## Controlebezoek – Periodiek [Hfst 6.5]

**Verslagnummer:** 28/28022024/32273/1/1

Rosstraat 9, 9200, Dendermonde (België)

## Elektrisch bord

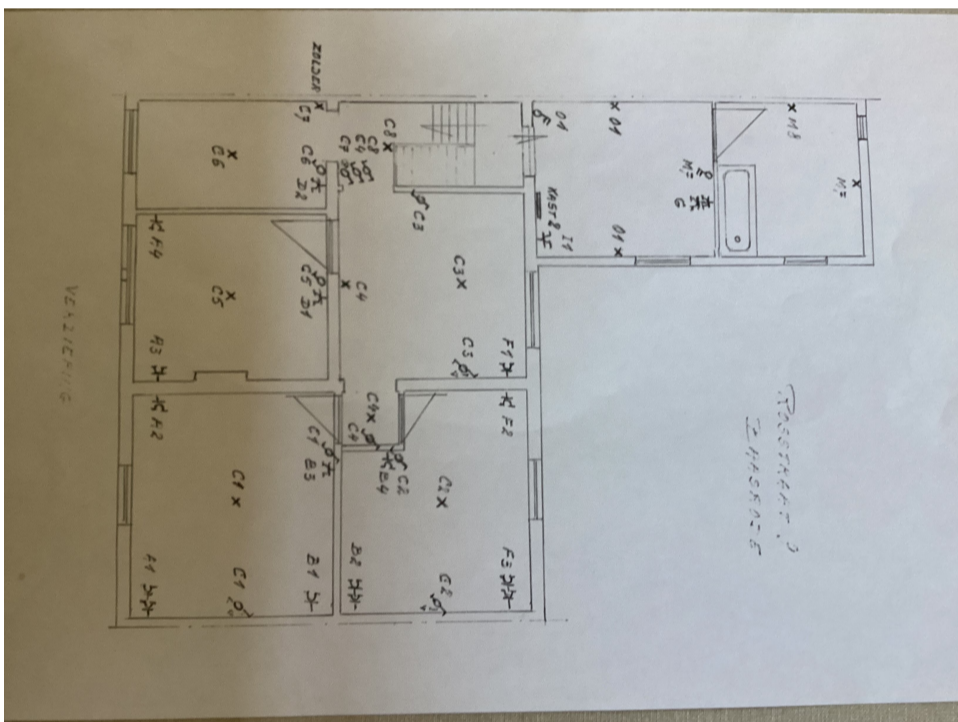
- Er ontbreken afdekplaatjes in het elektrisch bord. – Afd 5.2.6; oAfd 4.2.2.3
- Een differentieelstroombeschermingsinrichting van hoge of zeer hoge gevoeligheid beschermt niet zoals het zou moeten de circuits waar water aanwezig is. (factor van externe invloeden AD2 of meer)- – oAfd 4.2.4.3.b ; oAfd 5.3.5.3
- Toestel met vaste standplaats en met een nominaal vermogen groter of gelijk aan 2600W wordt niet afzonderlijke gevoed door exclusief toegekende stroombaan – oAfd 5.2.1.2
- De isolatieweerstand van de installatie is onvoldoende. - oAfd 6.4.5.1

### Isolatie niveau is onvoldoende op stroombanen: automaat D

- Aansluitingen en samenvoegingen, verbindingen of aftakkingen van kabels werden niet uitgevoerd in overeenstemming met de regels van de kunst. – oAfd 5.1.1.2; Afd 1.4.1 - 1.4.2; Afd 5.2.6
- Schakelaars / stopcontacten / aftakkingsdozen zijn niet conform bevestigd. – oAfd 5.3.4.2c; oAfd 5.3.5.2 ; Afd 1.4.1 - 1.4.2; oAfd 5.3.5.4
